# VKPC 86635

Teknisk bulletin - september 2011

Originaldelnr.: 31293177 erstattes af 31293668

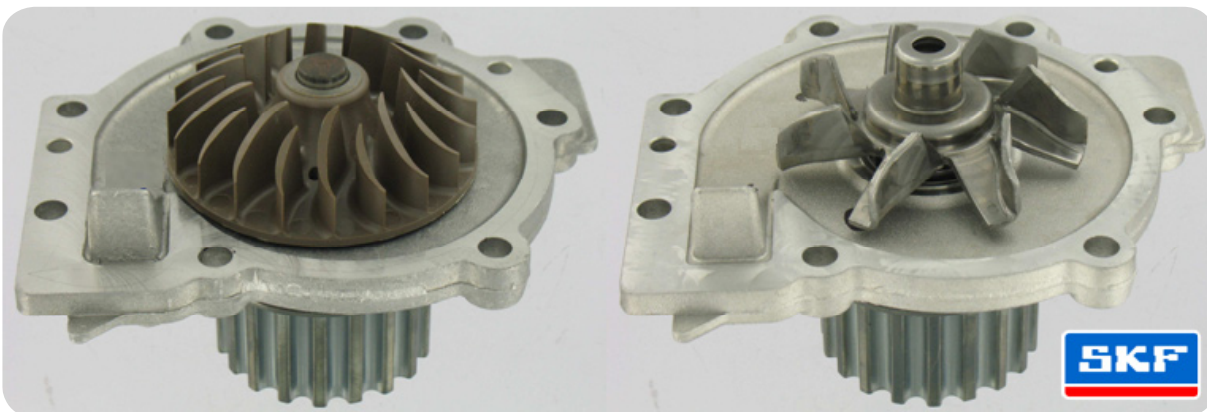
Volvo har ændret designet af deres vandpumpe, hvilket muliggør montering på ovennævnte ekstra modeller. ⇔ SKF-delnr.: VKPC 86635.

Nogle modeller med et plastikskovlhjul på vandpumpen er blevet erstattet med et skovlhjul af metal.

SKF-vandpumpens skovlhjul af metal er i overensstemmelse med den seneste udvikling af originaldele, og er kompatibel med tidligere originaldeles design.

- Originaldelnr.: 31293177
- Skovlhjul af plastik

- Originaldelnr.: 31293668
- Skovlhjul af metal
